ИНФОРМАЦИОННЫЙ БЮЛЛЕТЕНЬ

Тема № Применение фильтра тонкой очистки топлива 7511.1117010 с неразборным сменным фильтром (фильтром-патроном).

Модель: все**Рынки сбыта:** все

Рисунок – 1.

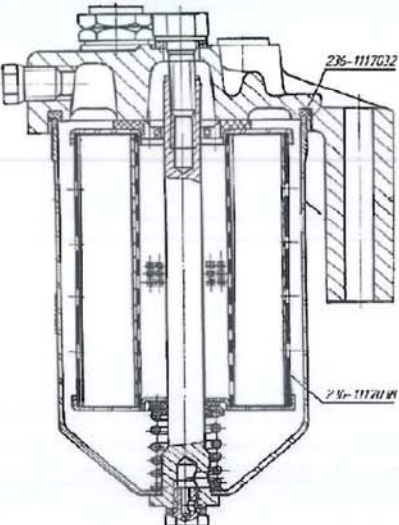
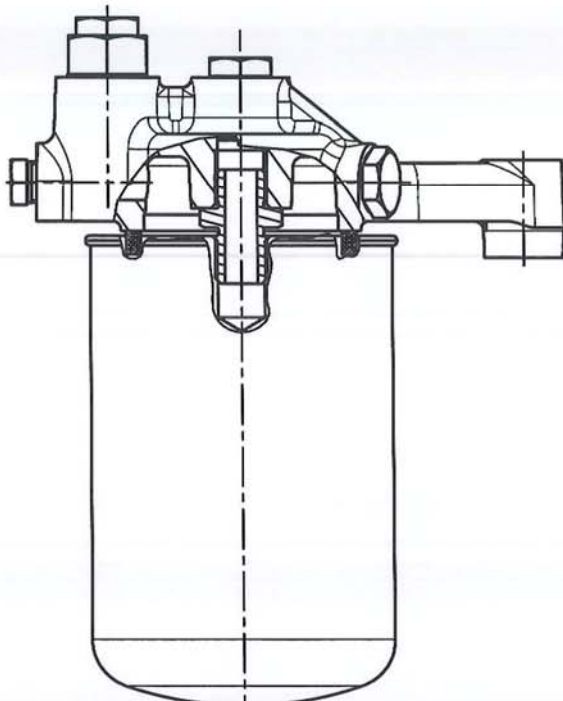
Сообщаем Вам, что на двигателях: для 6-ти цилиндровых начиная с № 90282685 и для 8-ми цилиндровых начиная с №90377251 производства ОАО «Автодизель» размерностью 130x140 всех модификаций, комплектаций и исполнений устанавливается фильтр тонкой очистки топлива 7511.1117010 вместо фильтров тонкой очистки: 236-1117010-A4 и 658.1117010-10.

Фильтр 236-1117010-A4 со сменными элементами аннулирован в 2009 году, в запчастях не поставляется.

Взаимозаменяемость ФТОТ 7511.1117010 сохранена при использовании новых топливных трубок в соответствии с таблицами 1 и 2.

Таблица1-Таблица деталей необходимых при замене фильтра: 236-1117010-A4 на фильтр 7511.1117010

Рисунок - 2.

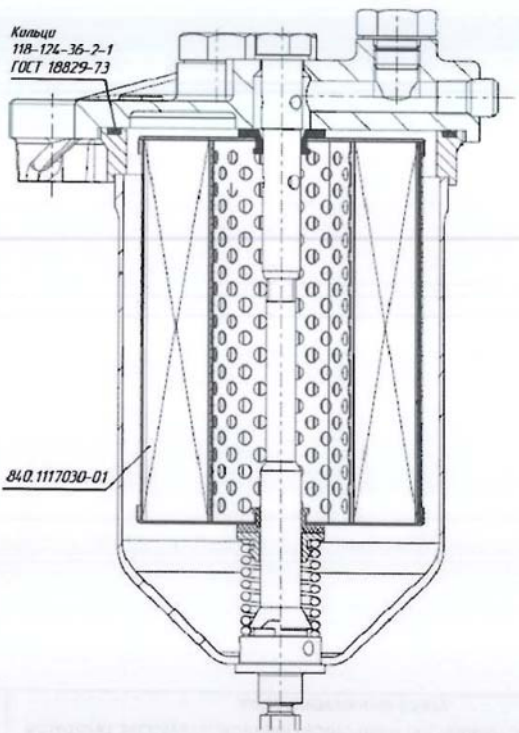
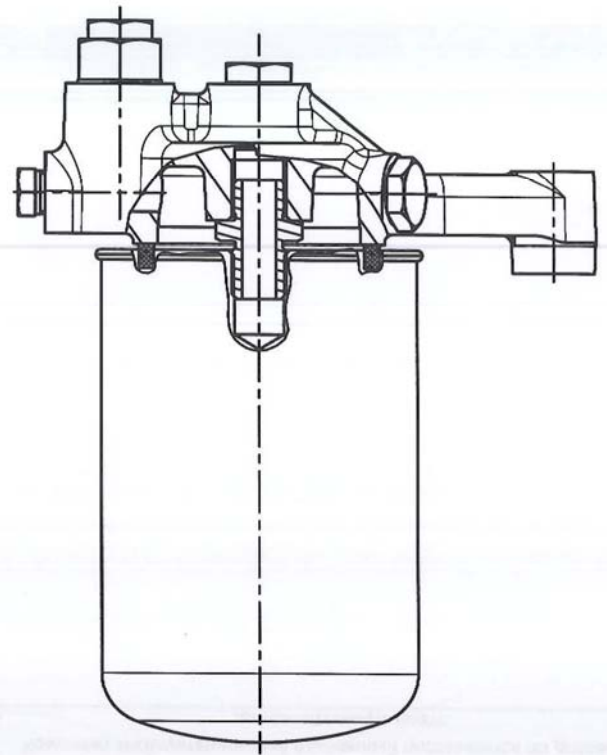
Фильтр 658.1117010-10 со сменными элементами аннулируется, в запчастях не поставляется.

Таблица2-Таблица деталей необходимых при замене фильтра: 658.1117010-10 на фильтр 7511.1117010
